Oggetto: parere su variante al Piano comunale di classificazione acustica (PCCA) del Comune di Empoli adottata con Deliberazione del Consiglio comunale n. 2 del 29/09/2021

Oggetto: rumore – relazione di istruttoria su variante al Piano comunale di classificazione acustica (PCCA) del Comune di Empoli adottata con Deliberazione del Consiglio comunale n. 2 del 29/09/2021

PROGETTO/PIANO: variante al PCCA del Comune di Empoli
PROPONENTE: Comune di Empoli
PROCEDIMENTO: parere di competenza ex art. 5, comma 9, LRT n. 89 1 dicembre 1998
RICHIEDENTE: Comune di Empoli (ns. prot. n. 83957 del 02/11/2021)
DOCUMENTAZIONE nel sottofascicolo, allegata alla richiesta

Figura 1 – Classificazione acustica dell'area secondo il PCCA vigente (sx) e proposta di modifica (dx).

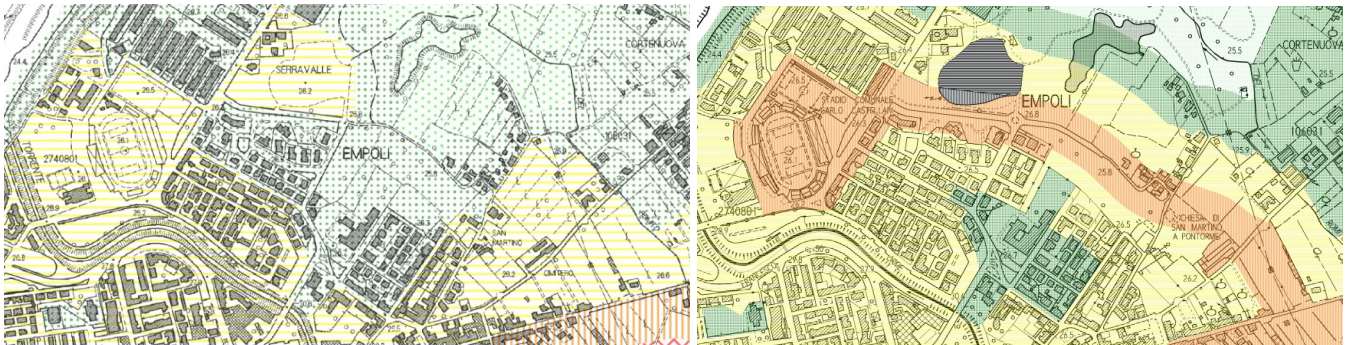
La scelta operata di definire una fascia in IV classe intorno all'infrastruttura di previsione urbanistica e le conseguenti modifiche indotte da tale scelta determinano una più bassa tutela acustica nella zona compresa fra via di Pontorme e l'area dello stadio comunale, in termini di limiti di zona applicabili. In particolare il gruppo di ricettori posti nei pressi di via San Martino e a sud dell'area di Serravalle vedono un innalzamento di 10 dB dei suddetti limiti, passando dall'attuale II classe alla IV proposta in variante.

Considerato il rango previsto per l’infrastruttura di previsione urbanistica – strada urbana di quartiere – e le sue caratteristiche generali riportate nella documentazione, fra i cui i flussi di traffico giornaliero, non pare che la stessa infrastruttura abbia i requisiti di cui al citato DPGRT, per rientrare nella categoria delle cosiddette IGC; la scelta operata di definire una fascia in IV classe non risulta pertanto aderente alla normativa di riferimento.

Le simulazioni acustiche fornite degli impatti dovuti all’asse stradale di previsione indicano la sostanziale compatibilità dell’opera con la III classe acustica, ad esclusione di alcuni ricettori. Tale indicazione suggerisce la possibilità di adottare la III classe nell’intorno dell’infrastruttura anziché la IV, prevedendo opportuni interventi di mitigazione laddove risultino localmente necessari, in fase di progettazione/realizzazione dell’opera. Questa opzione oltre ad essere maggiormente coerente con i requisiti tecnici specificati dalla normativa, sopra richiamati, permette di adottare un approccio maggiormente cautelativo per i ricettori, richiedendo che sia l’infrastruttura ad adeguarsi al territorio anziché adattare il PCCA agli impatti della viabilità di previsione. Nello spirito della norma, infatti, la classificazione acustica non deve essere concepita come accorgimento formale per rendere conformi le sorgenti di rumore, bensì queste dovrebbero inserirsi nel territorio rispettose dei limiti in essere, fin dalla fase di studio preliminare delle relative opere di progetto.

Ciò premesso, proponiamo che le suddette indicazioni vengano recepite nella variante di PCCA, formulando una diversa suddivisione in classi acustiche del territorio, rispetto a quella presentata.
